対策箇所説明図

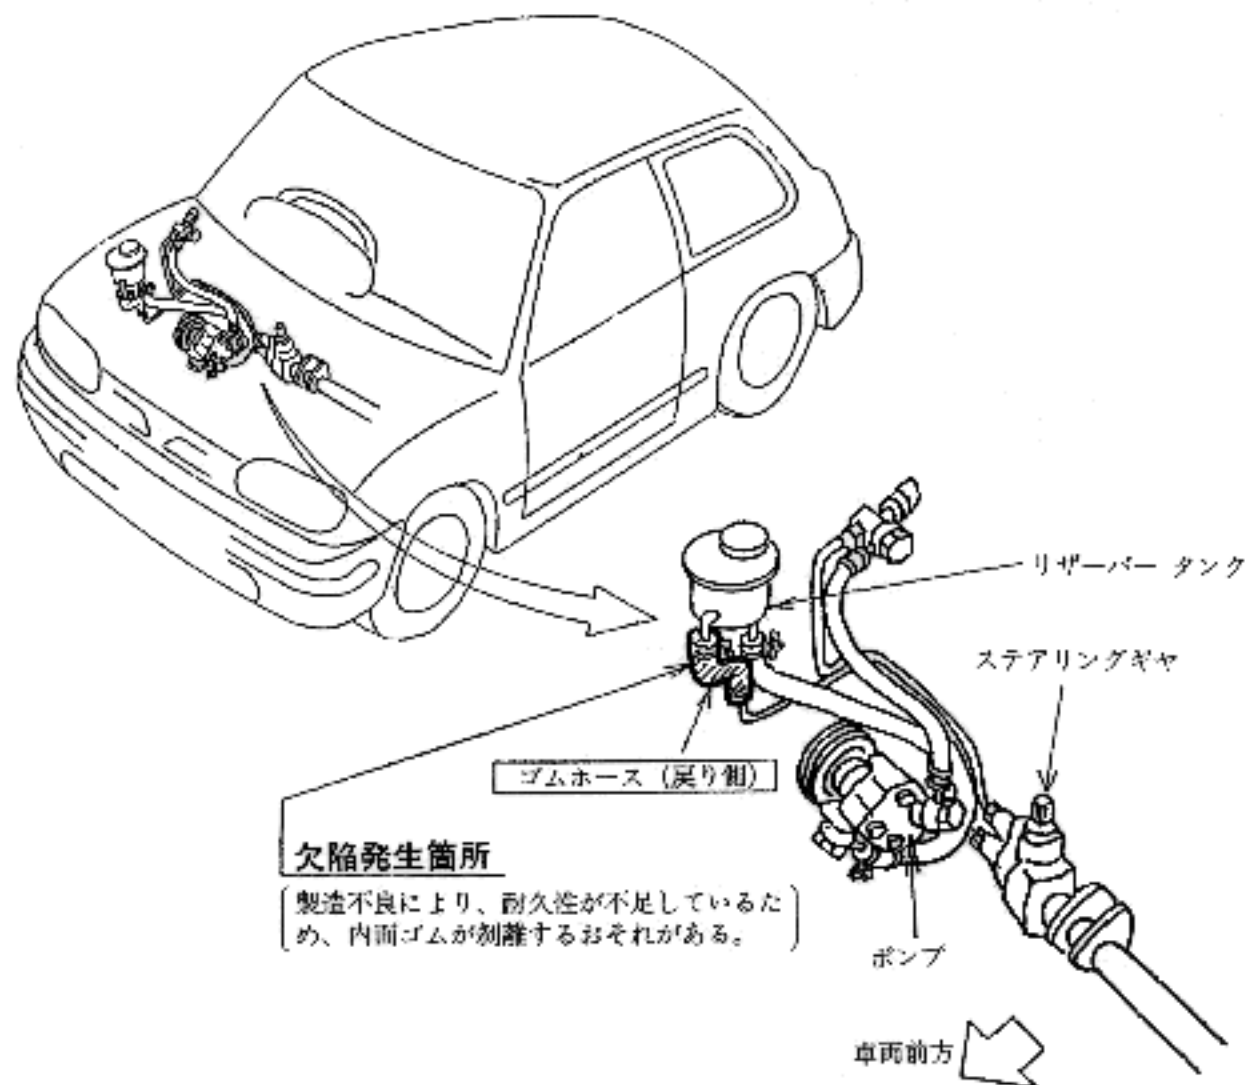
全車両、ゴムホースを良品と交換する。
また、当該ゴムホースを点検し、内面ゴムが剥離しているものは、パワーステアリング装置の構成部品も交換する。
